改善箇所説明図

②恒久対策

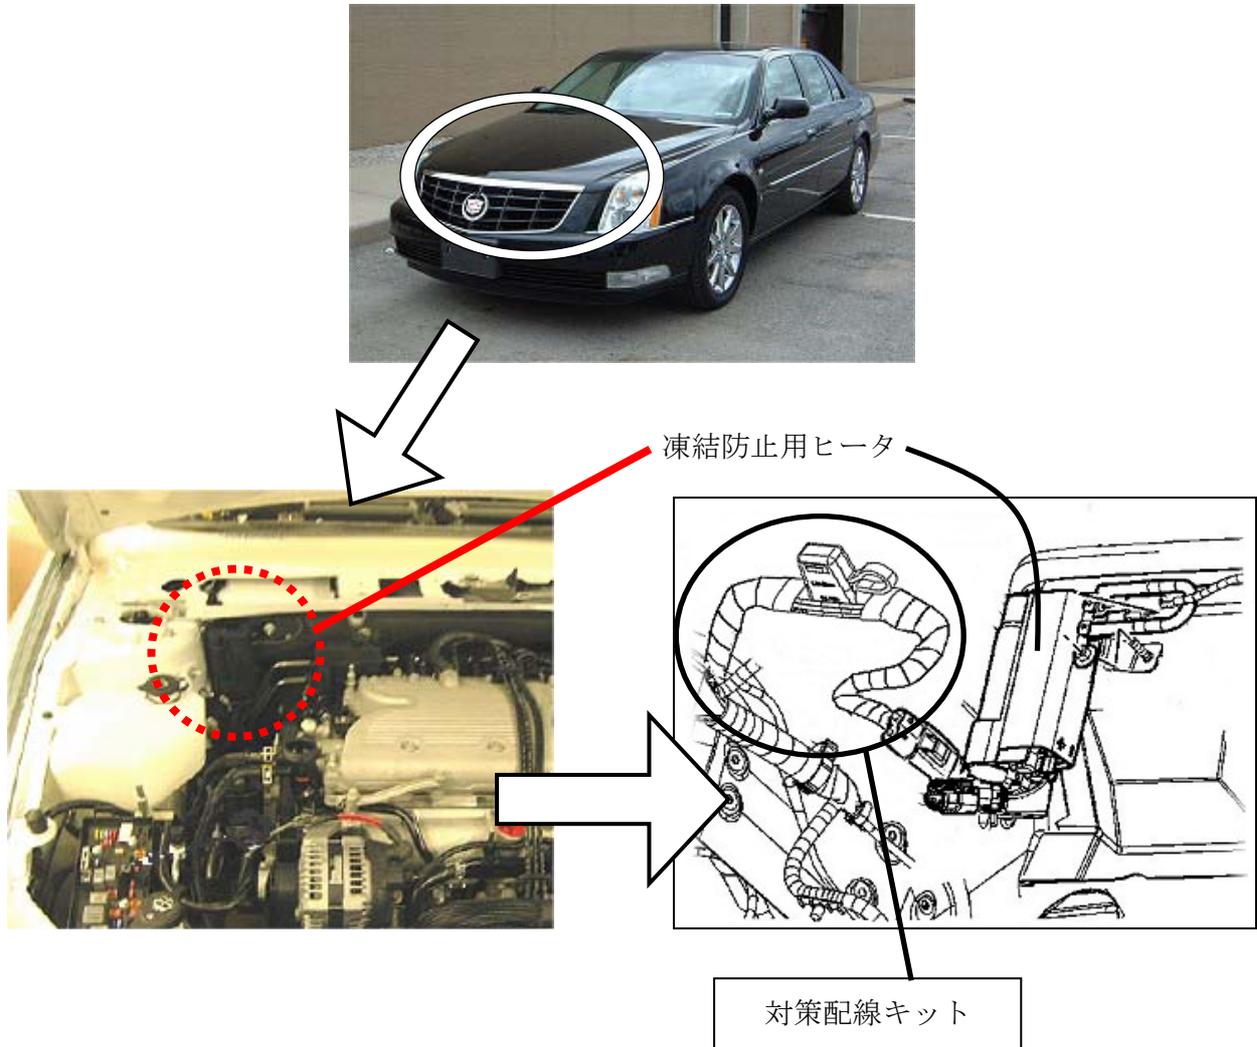
基準不適合発生箇所

洗淨液の凍結防止用ヒータを制御する電子回路において、製造工程で異物が付着したものがあある。そのため、当該回路が短絡し、最悪の場合、火災が発生するおそれがある。

<改善内容(恒久対策)>

全車両、対策配線キットを装着する。

識別方法：対策配線キットの装着状態にて識別が容易に確認出来る。
